製品 News

C推2-2025-06

スマートオーダーキャビネット【自立形】 機種追加・メニュー拡充・仕様変更

例：E35-719Bの場合

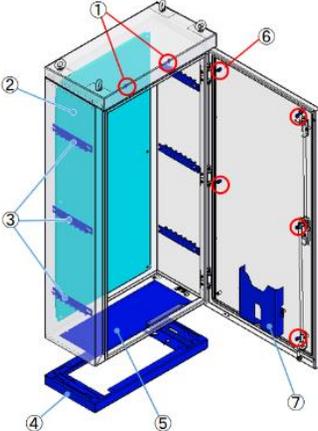
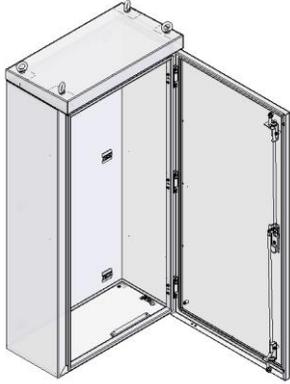
仕様・オプションのない最も安価な初期状態から選定できます。標準品仕様もボタンひとつで設定可能です。

標準品仕様	初期状態																
 <p>標準品仕様と同等の仕様・オプションが選択された状態</p> <p>参考価格 255,874円</p>

No.	部品名	①	溶接ナット (天面)	②	鉄製基板	③	配線支持レール	④	基台	⑤	下面開口プレート	⑥	溶接ナット (扉面)	⑦	図面ホルダ	<p>仕様・オプションが 無しの状態</p>  <p>参考価格 206,621円</p>
No.	部品名																
①	溶接ナット (天面)																
②	鉄製基板																
③	配線支持レール																
④	基台																
⑤	下面開口プレート																
⑥	溶接ナット (扉面)																
⑦	図面ホルダ

例：OE35-719Bの場合

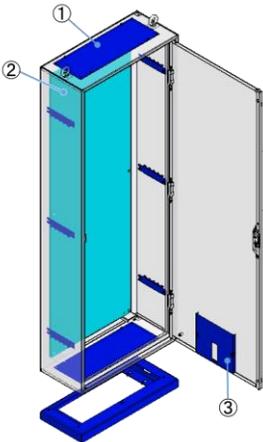
標準品仕様	初期状態																
 <p>標準品仕様と同等の仕様・オプションが選択された状態</p> <p>参考価格 284,494円</p>

No.	部品名	①	溶接ナット (天面)	②	鉄製基板	③	配線支持レール	④	基台	⑤	下面開口プレート	⑥	溶接ナット (扉面)	⑦	図面ホルダ	<p>仕様・オプションが 無しの状態</p>  <p>参考価格 233,918円</p>
No.	部品名																
①	溶接ナット (天面)																
②	鉄製基板																
③	配線支持レール																
④	基台																
⑤	下面開口プレート																
⑥	溶接ナット (扉面)																
⑦	図面ホルダ
